改善箇所説明図

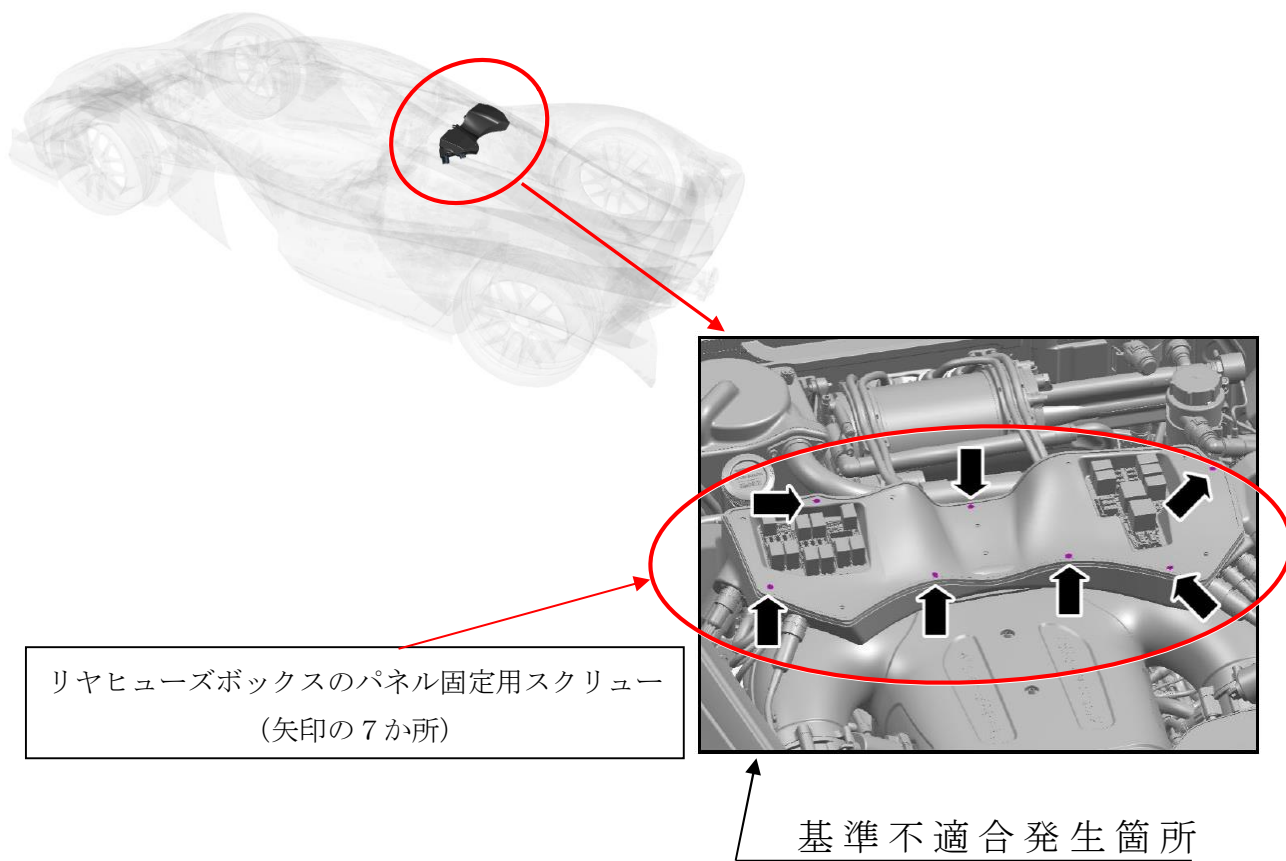
リヤヒューズボックスのパネル固定用スクリューにおいて、製造工程が不適切なため、長さの異なるものが使用され、電気配線に接触しているものがある。
そのため、そのまま使用を続けると、走行振動等により電気配線が損傷して警告灯が点灯し、車両への供給電力が損なわれて走行中にエンジンが停止し、最悪の場合、火災となるおそれがある。

全車両、リヤヒューズボックスのパネル固定用スクリュー7か所を良品に交換する。
なお、電気配線を点検し、損傷している場合は新品に交換をする。

は、交換部品を示す。

識別：運転席ドアストライカー 上下ビスの頭部に黄ペンを塗布する。
